## 改善箇所説明図

リザーバータンク

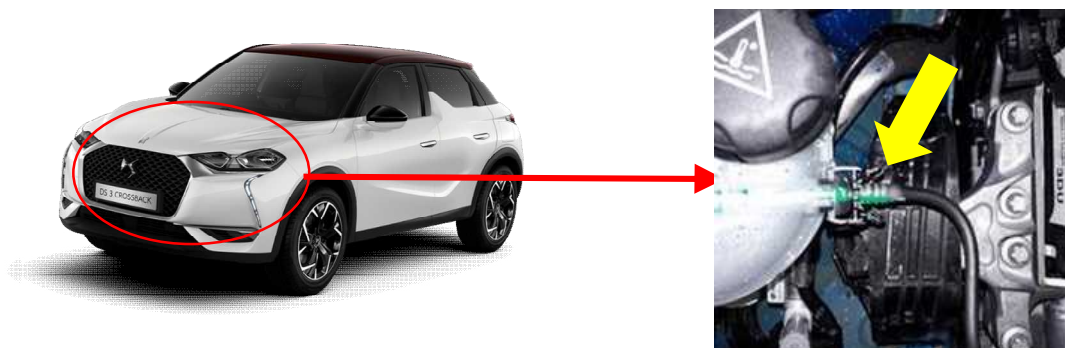
冷却装置のリザーバータンクにおいて、金型の確認が不十分なため、ブリーザーホース接続孔の内径が基準値より大きいものがある。そのため、ホース接続部から冷却水が漏れ、最悪の場合、水温警告灯が点灯してエンジンオーバーヒートに至るおそれがある。

全車両、リザーバータンクの製造メーカー・製造週を確認し、該当する場合はリザーバータンクを対策品に交換する。

助手席側ドアロックストライカー上側の固定ボルトの頭に黄ペイントを塗る。
